敦賀発電所敷地内破碎帯の評価について

平成25年5月22日
原子力規制庁

図2 (報告書図9より引用) K断層とD-1破砕帯との関係

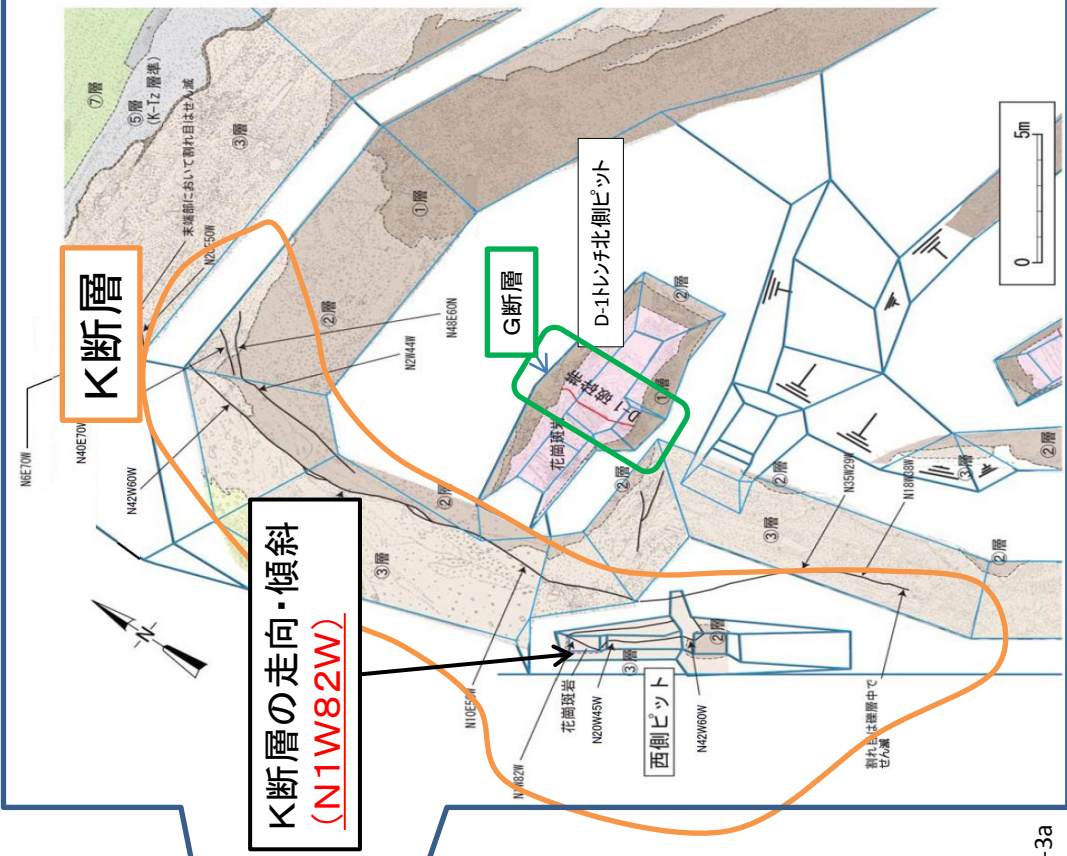
一方で、K断層とD-1破砕帯の厳密な連続性は必ずしも確認されていないが、明瞭なずれを伴うK断層は南方へさらに延びる可能性が高い。また、一般的に断層は直線的に延びるとは限らず、屈曲して方向が多少変化したり、いったん途切れて並走したり、分岐したりする。このことから、有識者会合としては、K断層及びG断層とD-1破砕帯は、一連の構造である可能性が高いと考える。

日本原電がD-1破砕帯としている断層
(日本原電(株)敦賀発電所2号炉原子炉
設置許可申請書において「H-6a破砕帯」と
称されており、走向・傾斜はN6E78Wと記
載)

K断層の走向・傾斜
(N1W82W)
